Demande de permis de construire pour la construction d'une centrale solaire photovoltaïque au sol

Réponse à l'avis de la Mission Régionale de l'Autorité Environnementale

Centrale solaire photovoltaïque au sol, commune d'Argentré

Le présent mémoire répond aux commentaires formulés par la Mission de l'Autorité Environnementale (MRAE) dans son avis du 16 mai 2023. Dans ce document, les commentaires et demandes de la MRAE sont insérés dans des rectangles noirs. Les extraits du dossier de permis de construire d'IEL Exploitation 86 ou liens divers sont encadrés en orange.

Figure 1 : Distance entre les panneaux et les infrastructures et voie périphérique

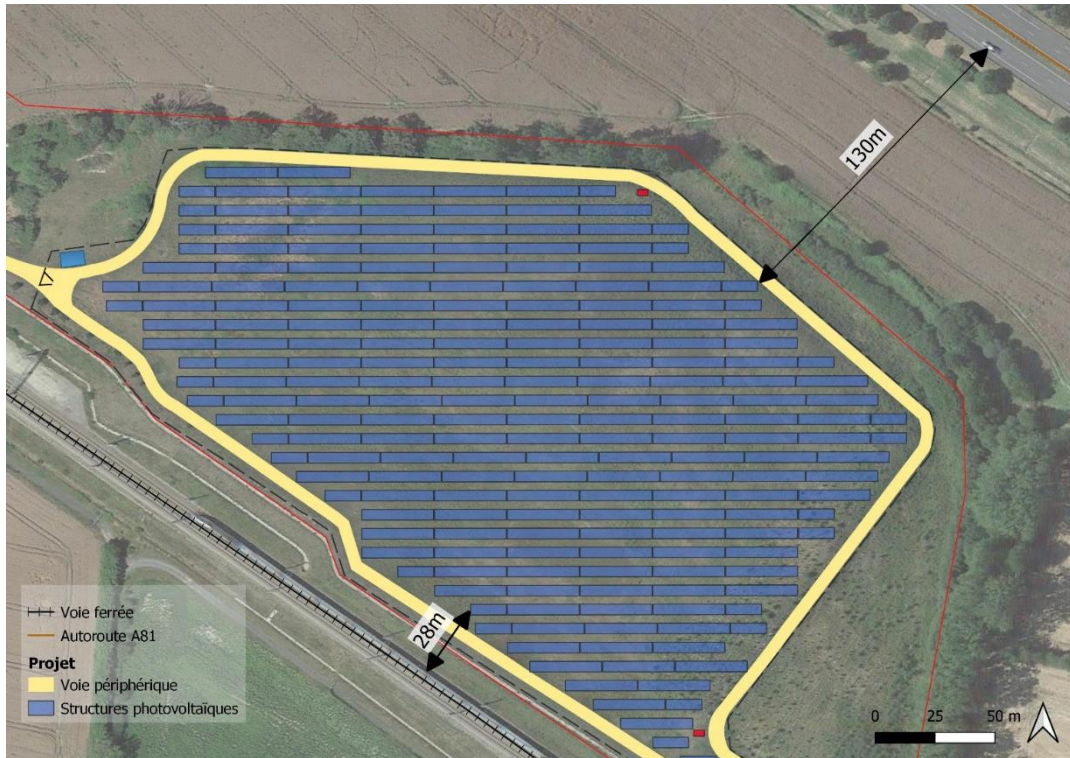
Le dossier gagnerait à compléter son analyse sur les conséquences possibles d'un incendie de l'installation du fait de sa proximité avec la LGV et l'autoroute A81.

Au sein même de la centrale, la propagation d'un incendie serait lente en raison de la prédominance de matériaux non combustibles (acier, aluminium, verre). Les matériaux constitutifs des panneaux présentent un faible pouvoir calorifique qui engendre un faible flux radiatif thermique en cas de combustion (faible potentiel de propagation d'un incendie par rayonnement thermique). Enfin, la propagation aux infrastructures routières et ferroviaires sera limitée par

- L'éloignement entre les panneaux et ces infrastructures
- La présence de la voie périphérique d'une largeur de 5 mètres, avec matériau inerte

Figure 2 : extrait de la page 52 de l’étude d’impact

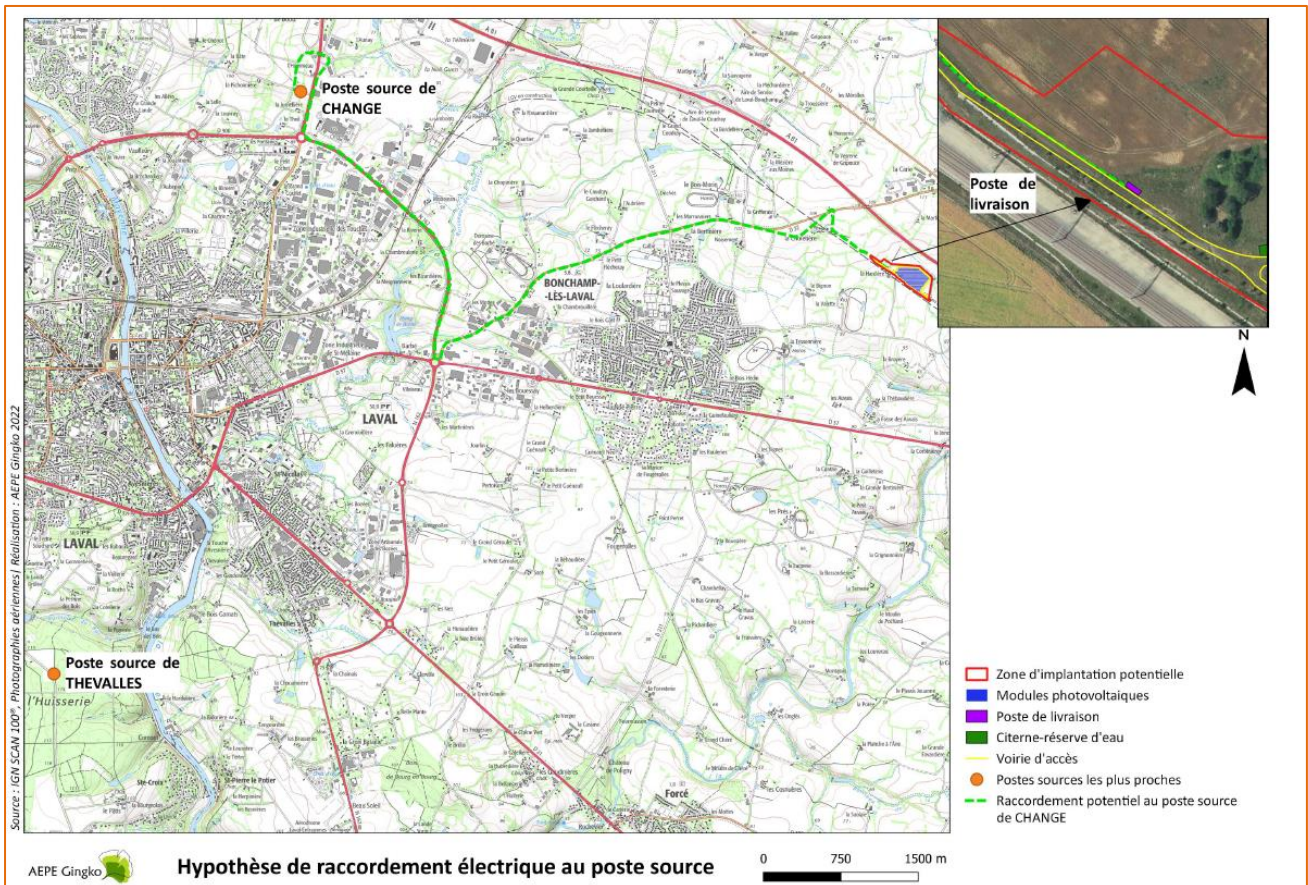
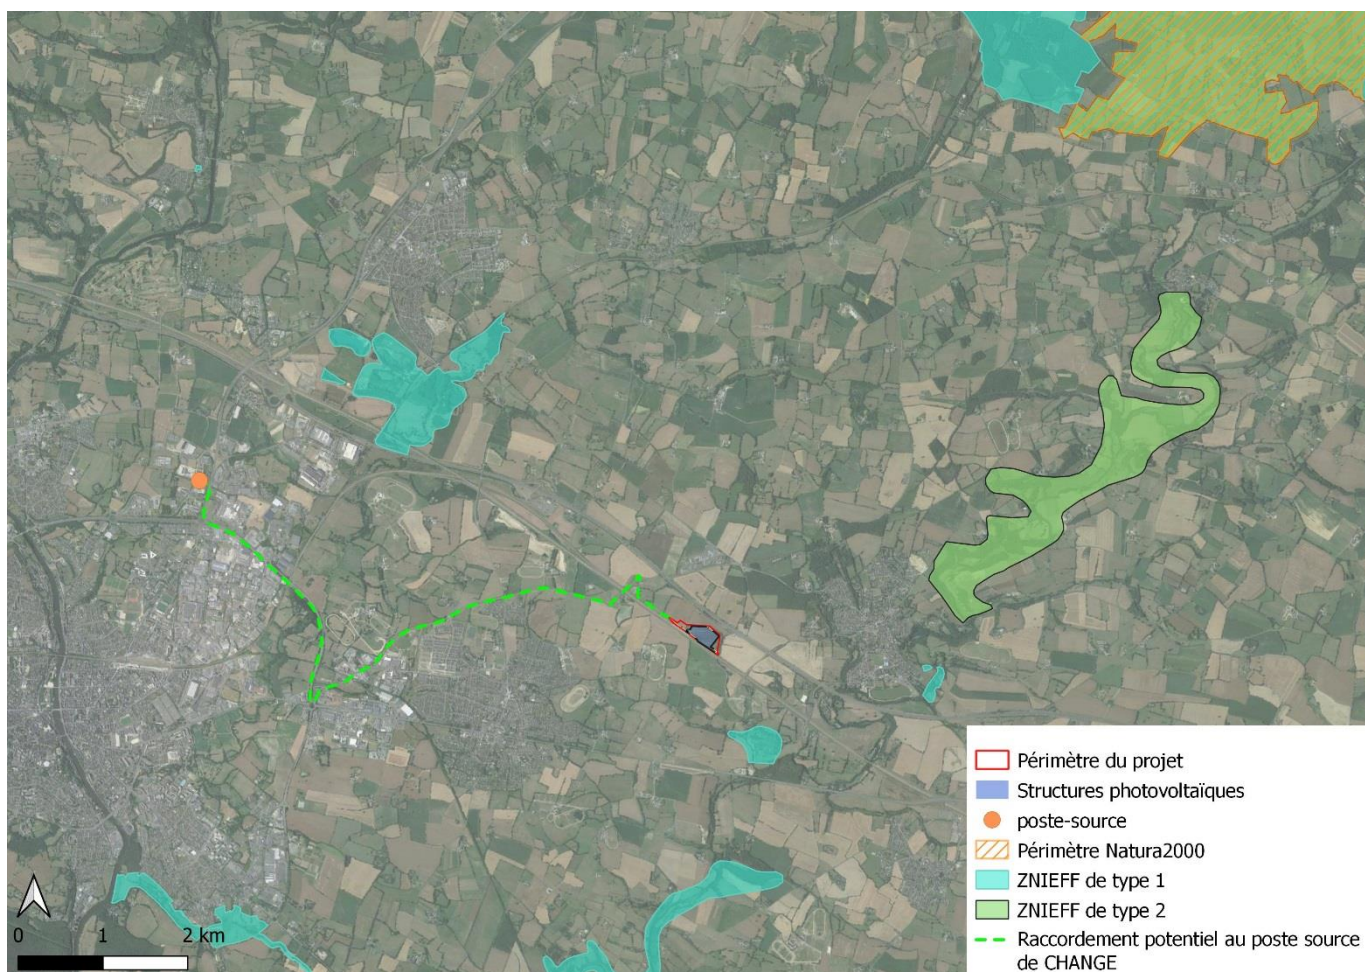
– Le raccordement entre le poste de livraison et le poste source n’est pas évoqué de manière précise dans la mesure où le choix du site de raccordement n’a pas encore été décidé. Deux hypothèses de raccordement sont envisagées : raccordement au poste de source de Changé ou raccordement au poste de source de Thévalles. Les solutions de raccordement et leurs impacts respectifs appellent ainsi à être précisées.

Le raccordement du poste de livraison au poste source est de la responsabilité du gestionnaire du réseau public de transport d’électricité. L’étude d’impact précise à la page 37 que le raccordement pressenti est sur le poste de Changé.

Le choix du type de raccordement, le tracé, les moyens mis en œuvre et l’évaluation des impacts du chantier de raccordement reviennent à ENEDIS, gestionnaire du réseau et seul organisme en mesure de définir le tracé exact du raccordement. Néanmoins, on note que les impacts du raccordement sur les milieux naturels sont limités car

- Les tranchées pour le raccordement électrique sont réalisées aux abords du réseau routier **donc des milieux fortement anthropisés.**
- Il **n’y a pas de zones protégées inventoriées** à proximité immédiate du fuseau de raccordement. Si le tracé de raccordement définitif choisi et réalisé par ENEDIS venait à s’approcher ou à traverser une zone protégée il conviendrait alors que le gestionnaire du réseau ENEDIS se conforme à la réglementation en vigueur concernant les études d’incidences. Dans ce contexte et en connaissance des enjeux, ENEDIS devra s’engager à privilégier l’enfouissement des câblages sous les accotements opposés aux enjeux et se cantonner aux chaussées et accotements.

Figure 10 : séquence de plantation

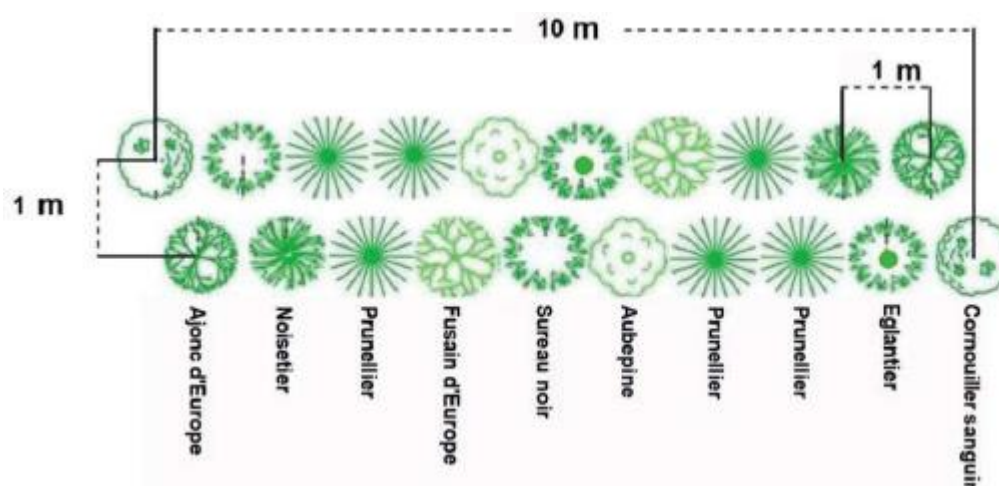
- *que les impacts sur le jeune boisement soient compensés sur une surface d'au moins 5 600 m² au lieu des 4 700 m² prévus ;*

- Des essences d'arbres et d'arbustes **d'essence locales et fruitières** sont à **privilégier** (aubépine monogyne, églantier, nerprun purgatif, prunellier, noisetier, houx, charme commun, chêne, frêne,...)
- La haie devra être composée **d'arbustes et d'arbres de haut jet**
- La plantation sera réalisée hors période de gel, **fin novembre à fin février**. Des plantations d'une hauteur de 1 à 1.5m seront préférées.

Ainsi le projet photovoltaïque contribuera à la création de plus de 8000 m² de boisement (4700 + 400 + 3000).

Figure 14: Localisation des zones de mises en défend (balisage)

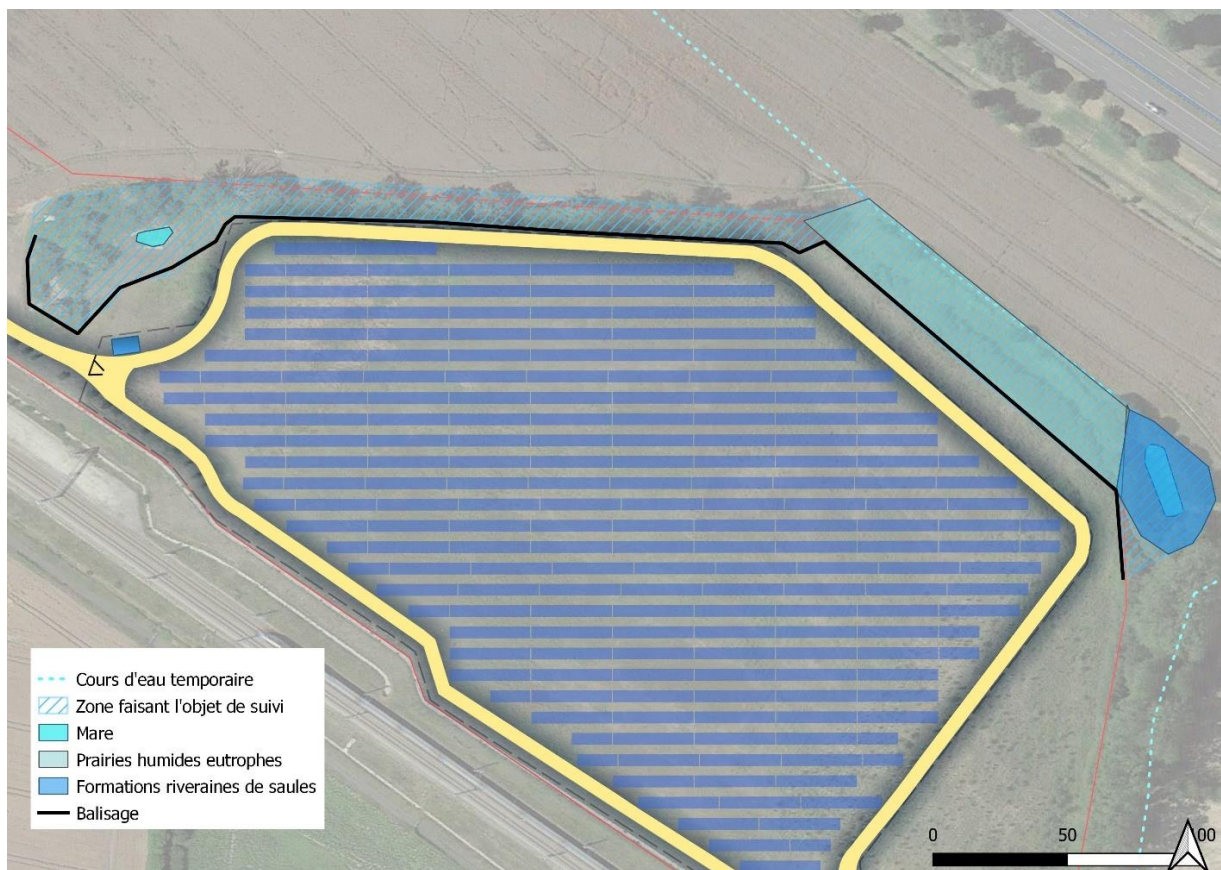
- *que des mesures de suivi des fonctionnalités de la zone humide à proximité du projet, connectée à un plan d'eau et à un cours d'eau temporaire, soient mises en œuvre afin de s'assurer de l'absence d'impact de l'implantation de la centrale photovoltaïque sur les espaces périphériques ;*

Comme préconisé par la MRAe, l'état de fonctionnalité des zones humides situées aux abords des structures photovoltaïques sera intégré au suivi déjà envisagé. Ainsi il sera composé

- D'un passage lors du printemps pour l'inventaire floristique caractéristique des zones humides
- D'un passage en période hivernale pour évaluer les écoulements des eaux et le niveau de mare

Comme indiqué précédemment, lors de la conception du projet, les zones à enjeux notamment la mare, le ruisseau et la zone humide ont fait d'une démarche d'évitement ; Pour prévenir tout débordement des engins de chantier et des équipes intervenantes, ce qui pourrait induire des impacts non prévus, **une mise en défend de la zone humide, la mare et le ruisseau sera réalisée lors de la phase de travaux préparatoires. Ces mises en défend seront conservés également lors de la phase d'exploitation.**

Figure 17 : Analyse du Cycle de Vie d'une centrale photovoltaïque

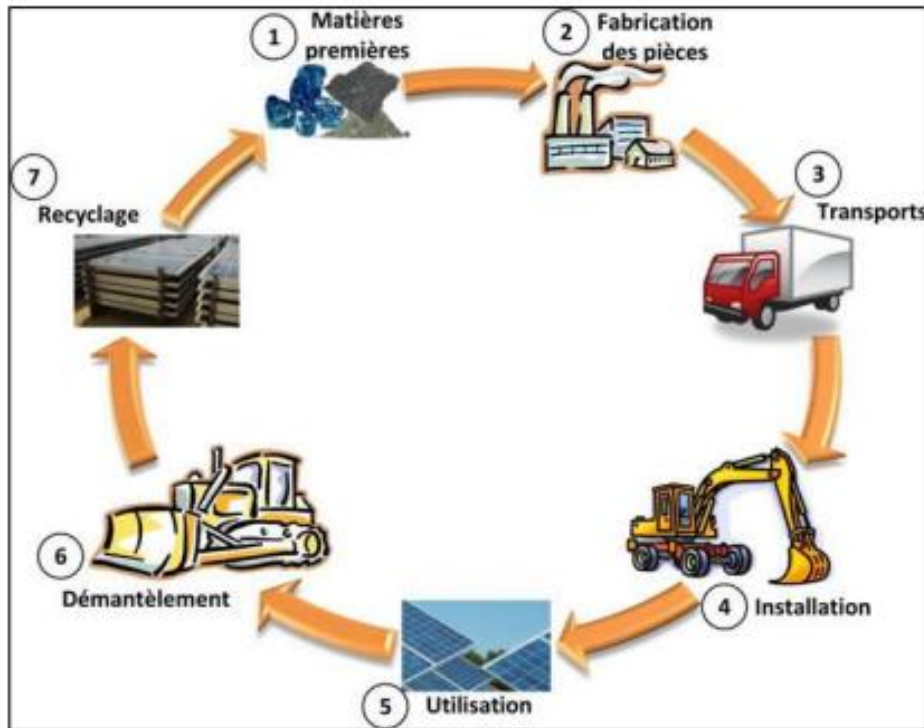
- *de présenter un bilan « gaz à effet de serre » du projet, en intégrant l'incidence des déboisements ainsi que des choix retenus concernant notamment la fabrication des panneaux et le démantèlement de la centrale.*

Le principe du bilan carbone est d'analyser l'impact carbone du projet sur son cycle de vie, de sa fabrication à son démantèlement et recyclage. Pour ce faire, nous pouvons diviser ce cycle de vie en 7 étapes comme représenté ci-après :

- 1 et 2 : l'extraction des matières premières et la fabrication prennent en compte les pièces des structures, des modules photovoltaïques et du matériel électrique ;
- 3 : le transport est calculé depuis les fournisseurs jusqu'au chantier ;
- 4 : l'installation prend en compte les transports sur chantier, l'énergie consommée, la gestion des déchets et l'implantation des fondations ;
- 5 : l'utilisation prend en compte la maintenance préventive, curative et l'entretien régulier ;
- 6 et 7 : le démantèlement et le recyclage sont calculés pour l'ensemble des composants et des modules photovoltaïques.
